**Zájemcům o veřejnou zakázku
„Oprava výplní objektu bytového domu Tyršova 976, Kolín“**

Věc: Dodatečná informace k zadávacím podmínkám č. 2

Řez vodorovným ostěním - osazení nového okna je ve výkresu č. CT1411 – (viz výřez - obrázek níže)

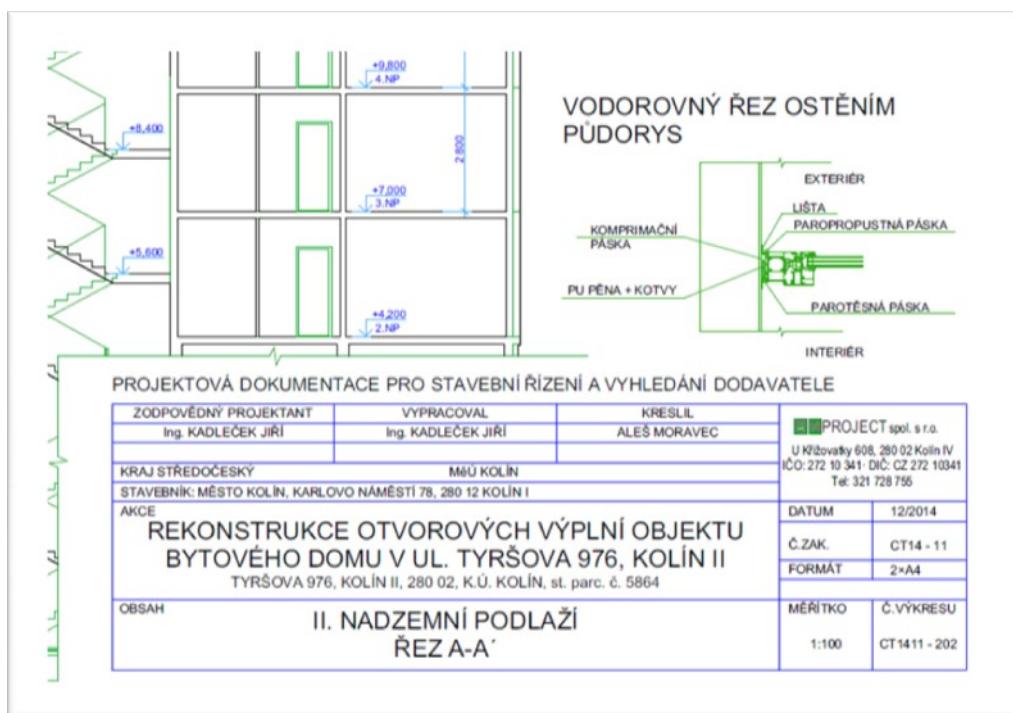
3. V technické dokumentaci není detail současného a navrhovaného ostění. V technické dokumentaci není detail požadované garnýže.

DOTAZ 3: Prosíme o doplnění technické dokumentace, aby nedocházelo k nesprávným výkladům zadání a tím se předešlo případným nesrovnalostem a neporovnatelnosti jednotlivých cenových nabídek a byla zachována transparentnost výběrového řízení i pro ostatní uchazeče.

V rámci demontáže lodžiové stěny započítat i demontáž stávajícího ocelového osazovacího úhelníku - (50/50/6 mm) svislé stěny a nadpraží – viz foto níže (červená barva nátěru)
